针对前期市场集中出现的DC柜机制热模式下出风不均的投诉，特做此指引进行整改。

二、维修指引：

2、需要更换电辅热安装方式：

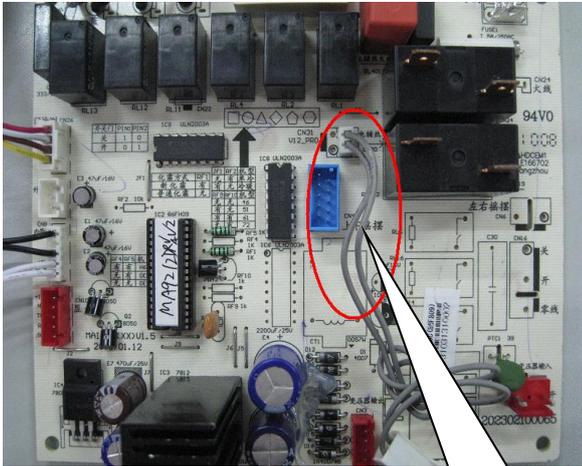
更改前PTC固定在蒸发器边板上

更改后PTC固定在出风盖板上

3、电路板更改：需要将电路板上的电辅热温控器对接端子剪断，将靠近电路板一侧的两根线体进行短接处理。具体可参考下图：

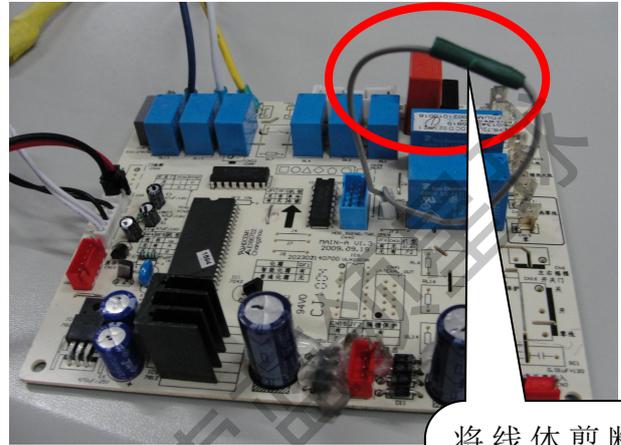
更改前电辅热温控器连接为对接线

将线体剪断并进行短接和用绝缘胶布包扎处理
